**UNIVERSIDAD DE LA REPUBLICA**  
**DIRECCION GENERAL DE ARQUITECTURA**

**RESPUESTA A CONSULTAS LICITACIÓN ABREVIADA 1/2020**  
**ADECUACIÓN SALA 3 PISO 11 HC**  
**FACULTAD DE ENFERMERÍA / UNIVERSIDAD DE LA REPÚBLICA**

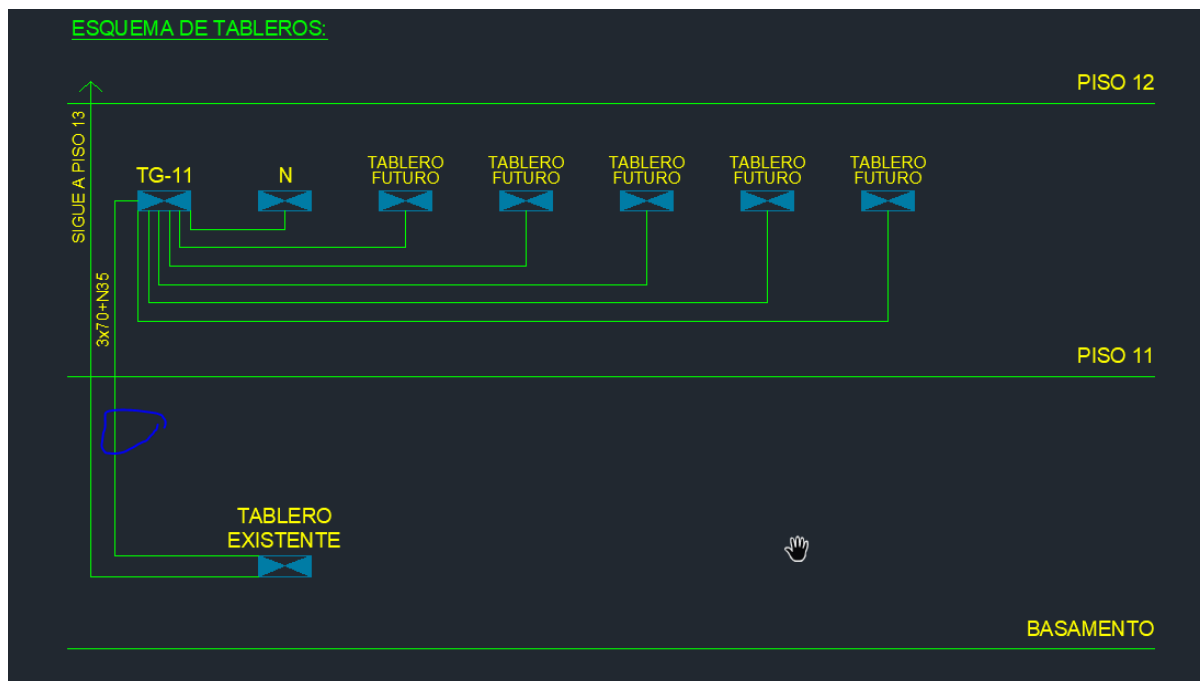
¿En la figura (adjunta), el cable que alimenta el TG11 se tiene que instalar desde el tablero ubicado en basamento?

*Sí, es correcto. El cable que alimenta el TG11 va desde TG en basamento.*
